**Avis de la Mission régionale d'autorité environnementale de
Nouvelle-Aquitaine sur le projet de révision allégée n°6 du plan
local d'urbanisme intercommunal (PLUi) de l'ex-communauté de
communes du Pays sud-Gâtine (79) porté par la communauté de
communes du Val de Gâtine**

n°MRAe 2025ANA18

dossier PP-2024-16858

Porteur du Plan : Communauté de communes du Val de Gâtine

Figures 3 et 4 : Règlement graphique du PLUi **avant** (à gauche) et **après** (à droite) la révision allégée n°6
(Source : Rapport de présentation, p.12)

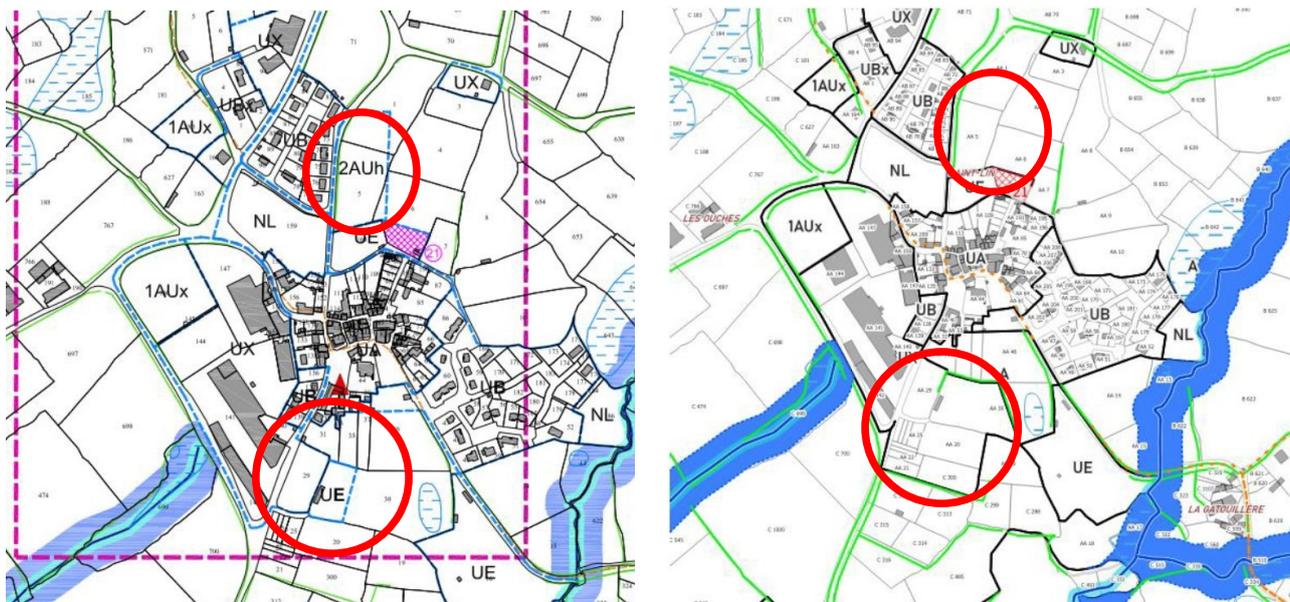
Le dossier affirme que la modification de zonage n'impacte aucune zone humide. Alors que le règlement graphique du PLUi en vigueur identifie une zone humide, en limite de la future emprise de la zone UX, la MRAe relève qu'aucun inventaire naturaliste ne semble avoir été entrepris. Elle considère que l'évaluation environnementale n'est pas en mesure de justifier l'absence d'enjeux sur le site en matière d'espèces protégées et de zone humide.

La MRAe recommande de confirmer l'absence d'espèces protégées et de zones humides en s'appuyant sur des inventaires spécifiques. Les zones humides doivent en particulier être caractérisées en application des dispositions de l'article L.211-1⁴ du Code de l'environnement, selon des critères pédologiques et floristiques.
